改善箇所説明図

改善内容

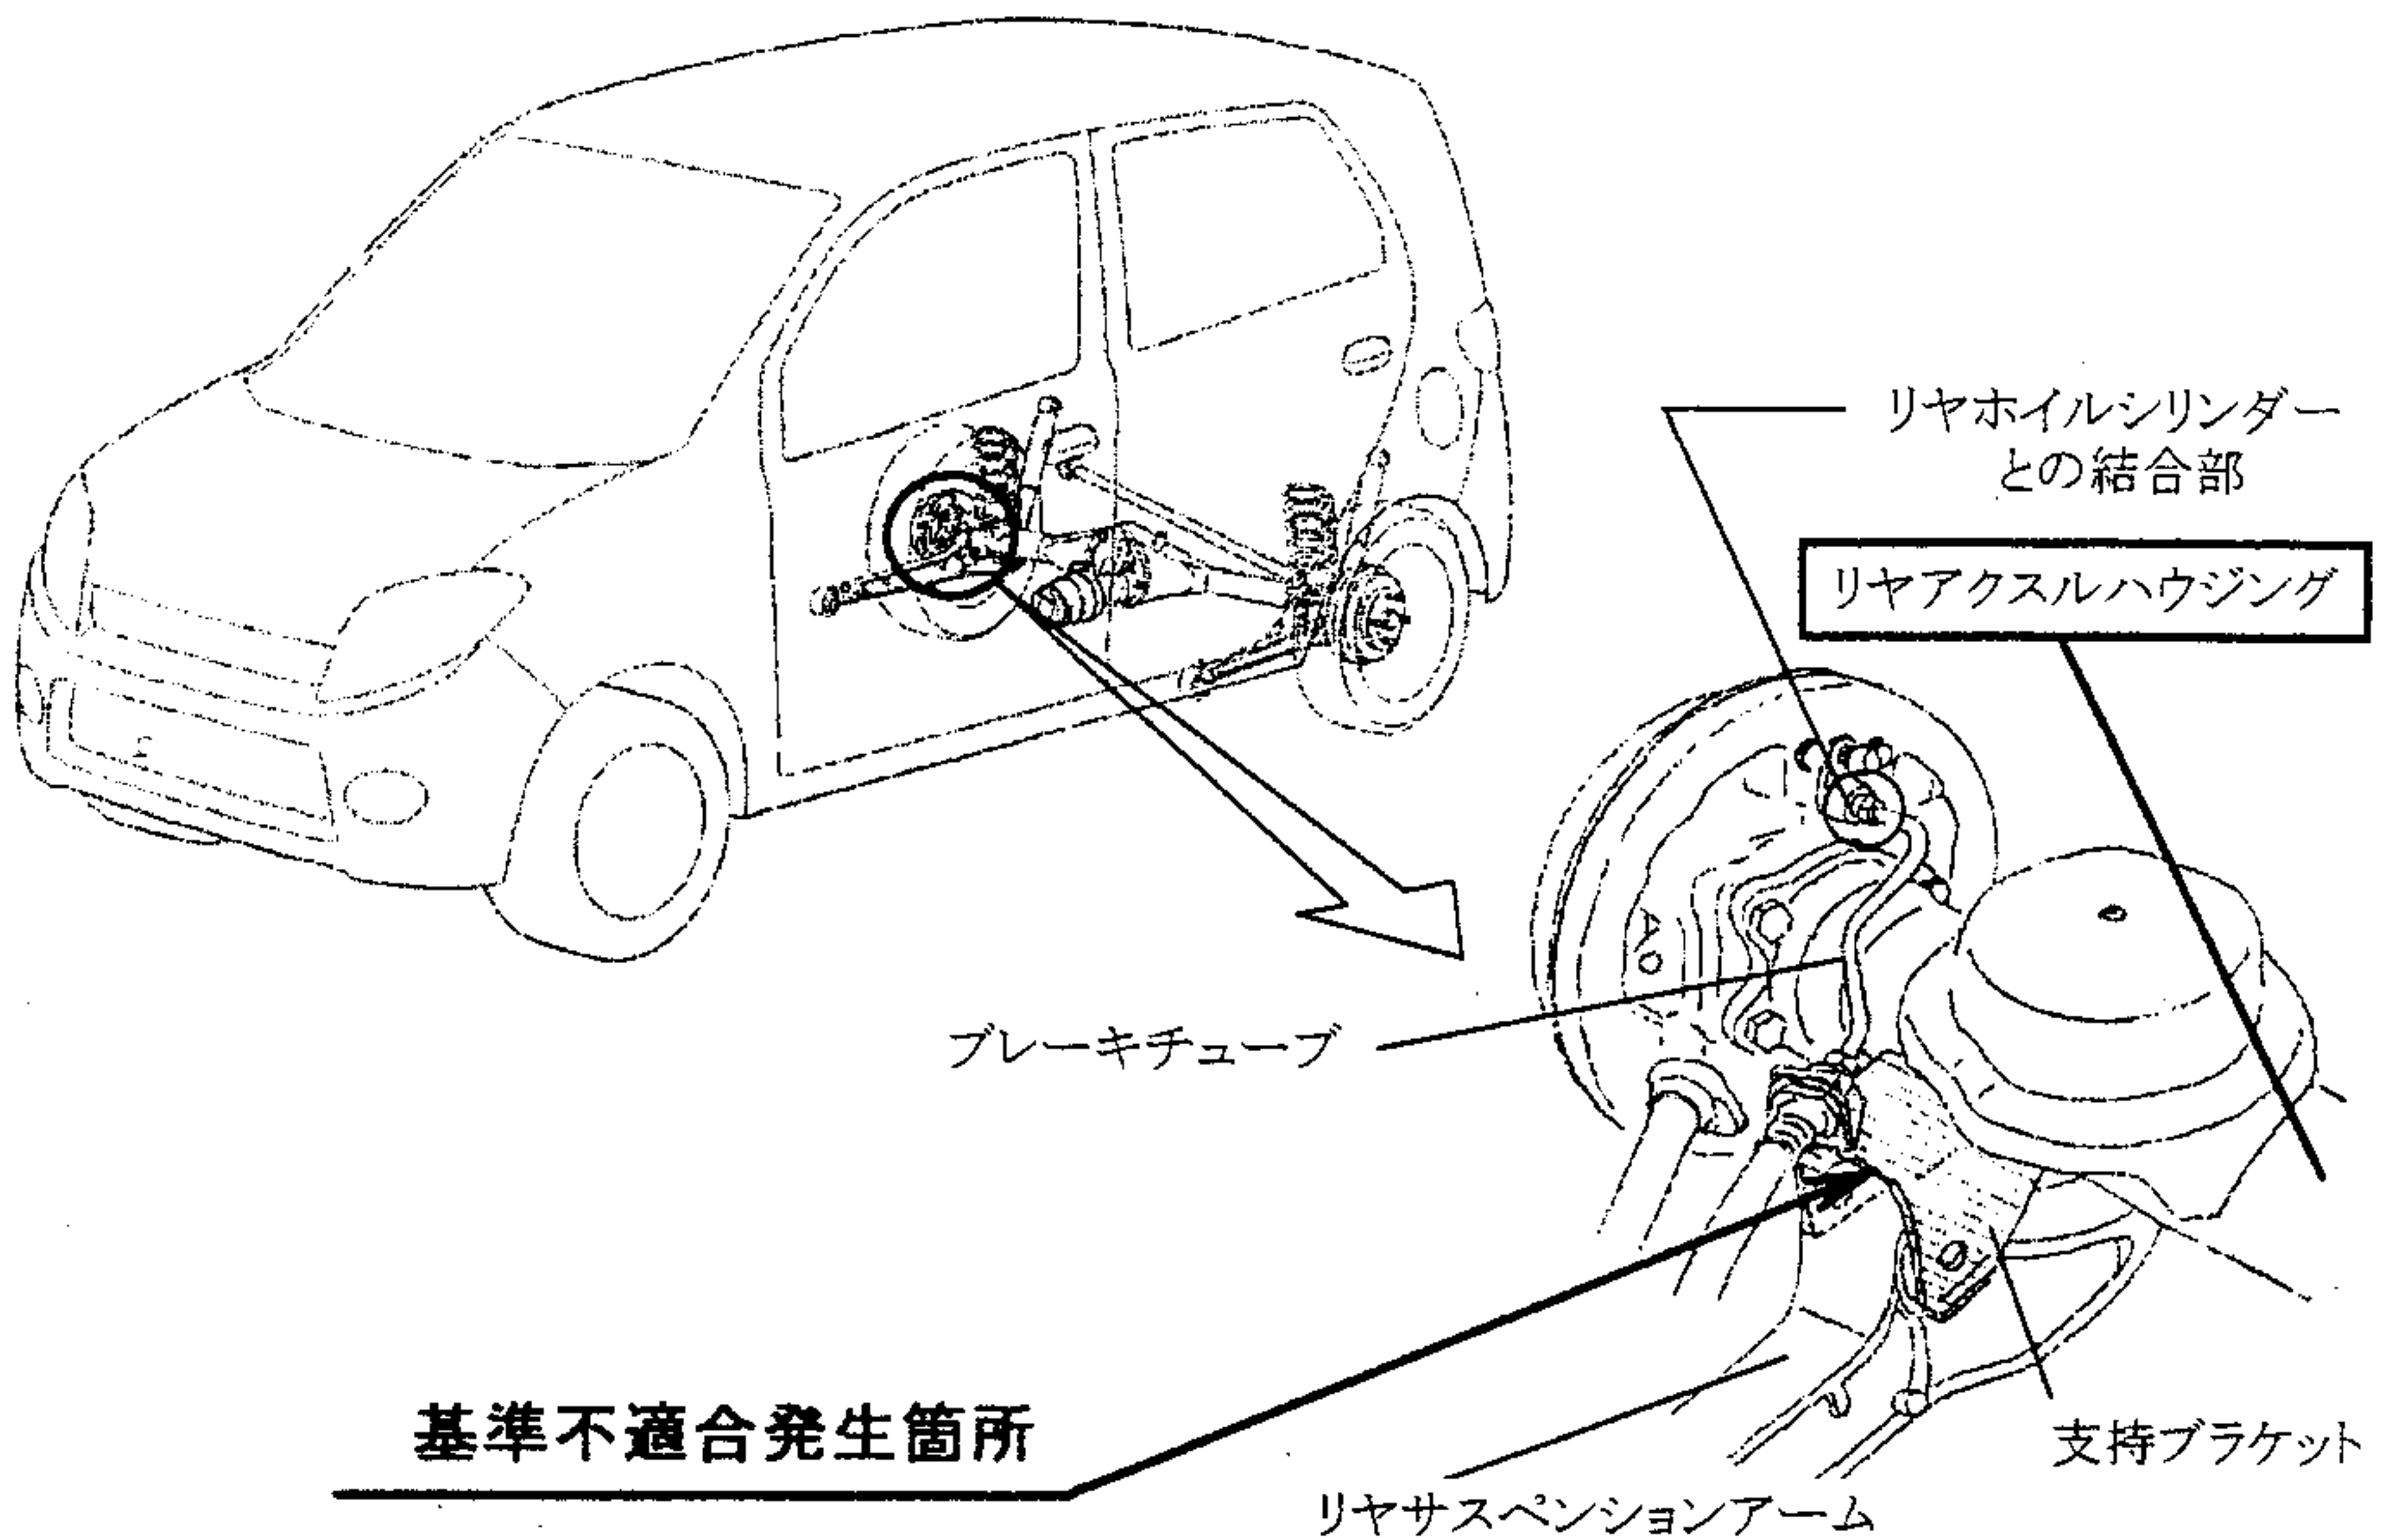
制動装置において、リヤアクスルハウジングに溶接されているリヤサスペンションアームの支持ブラケットに溶接不良のものがあつたため、当該ブラケットが溶接部分で外れるものがあり、当該ブラケットに固定されているブレーキチューブが走行時の振動等により揺動し、リヤホイールシリンダーとの結合部が弛んでブレーキ液が漏れ、制動力が低下するおそれがある。

全車両、リヤアクスルハウジングをブラケットの外周部に溶接を追加した対策品に交換する。
